Särkänniemen asemakaavaan 8663 liittyvien katujen katusuunnitelmaehdotukset, Särkänniemen, Amurin ja Finlaysonin kaupunginosissa, TRE:1076/10.03.02/2023.

Paasikivenkatu väli Sepänkatu – Näsijärvenkatu n:o 1/22147
Näsijärvenkatu väli Kortelahdenkatu – Hämeenpuisto n:o 1/22149
Paasikivenkatu väli Näsijärvenkatu – Paasikivensilta n:o 1/22148
Onkiniemenkulma n:o 1/21935
Sahanteränkatu Onkiniemenkulmasta 25m pohjoiseen n:o 1/21936
Sahaviilanpolku jkpp n:o 1/21950

Tampereen polkupyöräilijät ry muistuttaa seuraavaa.

kuva 1: uusi reitti on sujuvuudeltaan huonompi ja Näsijärvenkadun eteläreunalla tyypiltään yhdistettyä jalkakäytävää ja pyörätietä

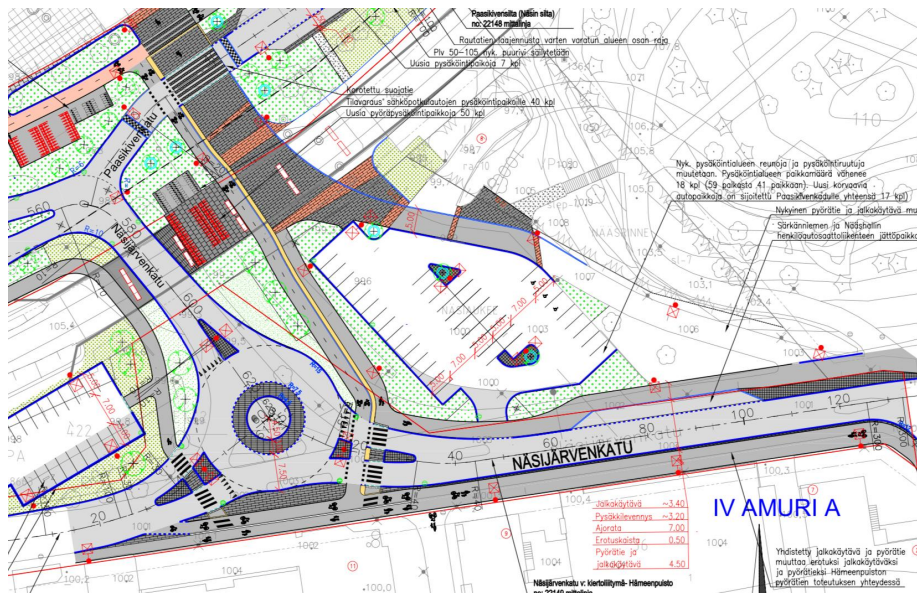
Ensimmäiseksi huomautamme, että myös Paasikivenkadun ja Hämeenpuiston välillä kulkee pyöräilyn pääväylä. Katusuunnitelmaehdotus heikentää sen sujuvuutta, koska vanha suora reitti korvataan pidemmällä ja mutkaisemmalla pyörätiellä. Pääreitin sujuvuuden heikentäminen ei ole hyväksyttävää.

Muistutamme myös, että Näsijärvenkadun eteläreunassa oleva yhdistetty pyörätie ja jalkakäytävä ei ole hyväksyttävä väylätyyppi pyöräilyn pääväylällä. Keskustan strategisen osayleiskaavan mukaisesti pyöräilyn pääreiteillä kävely ja pyöräily pitäisi erotella omille väylilleen.

kuva 2: Suunnitelma-alueen itäpuolella punaisen sävyasfaltin käyttöä tulisi jatkaa yli sataman ajoyhteyden

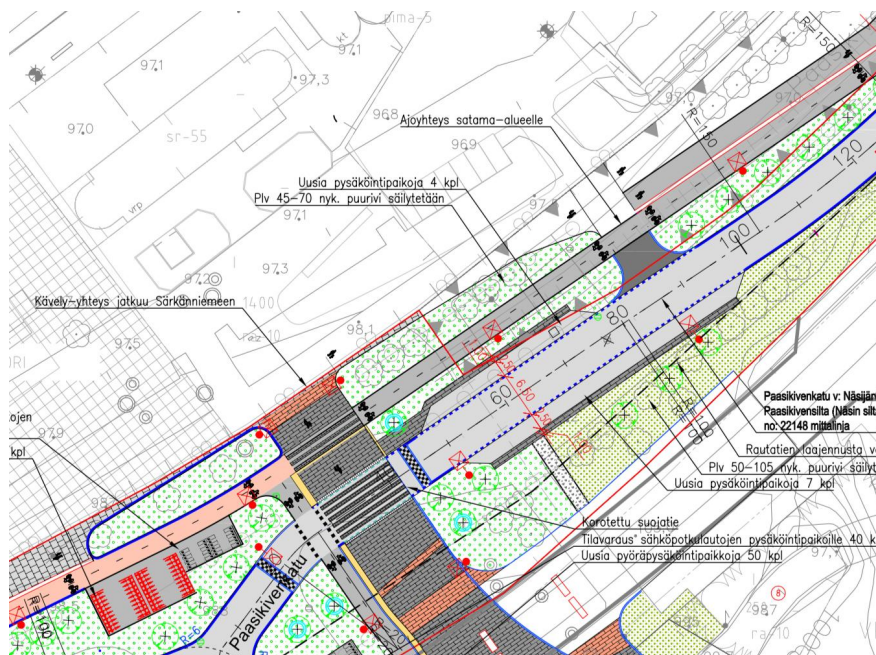
Seudullisilla pääreiteillä olisi myös suotavaa käyttää punaista väriasfalttia kauttaaltaan koko pyörätien matkalla. Värin käyttö parantaisi kulkumuotoerottelun tehokkuutta, selkeyttäisi pääreittien erottuvuutta muista väylistä ja kehittäisi pyöräilyn brändiä. Mielestämme värinkäyttö koko matkalta olisi perusteltua, mutta vähintäänkin väriasfaltin käyttöä tulisi jatkaa itäänpäin niin, että väri ylittää sataman ajoyhteyden sekä selkeyttää erottelua kohdassa, jossa jalkakäytävä haarautuu erilleen pyörätiestä.
